TEKNISK  
CIRKULÆRE

NR. 13 GX - 81  
DATO November 81  
REF. 81-98 TT - I.R.

GSA  
samt CX og VISA

Glas i sidespejl

### REPARATION

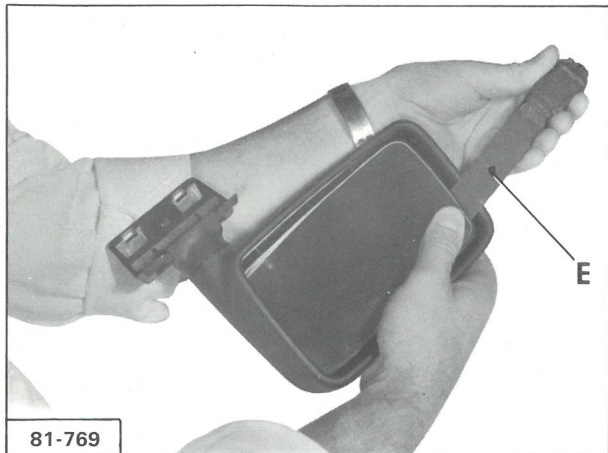
- FEJL : Knusning af spejl i forbindelse med udskiftning.
- ÅRSAG : Spejlet var pålimet spejlpladen, før denne blev sat på plads i huset.
- UDBEDRING : Anbring spejlpladen i selve huset, før spejlet limes på.

- Hægt spejlpladen "B" på spejlhuset "C"
- Fjern beskyttelsespapiret "D" på de selvklæbende strimler
- Læg spejlet "A" på spejlpladen "B"
- Læg en plade "E" til understøttelse af spejlpladen, således at spejlet kan limes korrekt på med et fingertryk.
